## EN- Elevator Control Horn - Manual Addendum V-22 Osprey VTOL EFL9650 and EFL9675

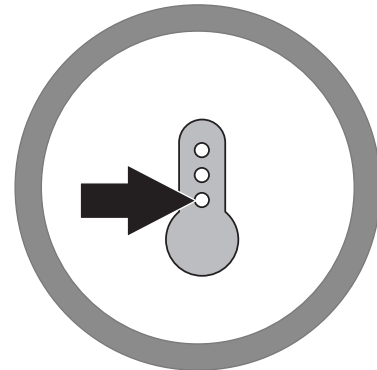
The location of the linkage in the elevator servo arm was incorrect in the manual. The correct location is the innermost hole on the servo arm.

## DE- Höhenruder-Steuerhorn - Zusatz zum Handbuch V-22 Osprey VTOL EFL9650 und EFL9675

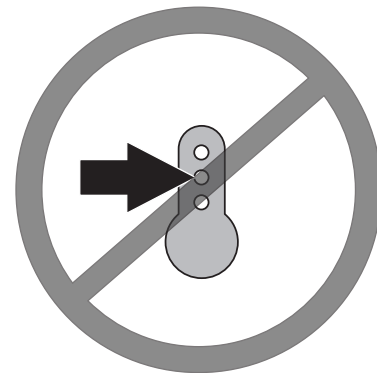
Die Position des Gestänges am Servoarm des Höhenruders war im Handbuch falsch. Die richtige Position ist die innerste Öffnung am Servoarm.
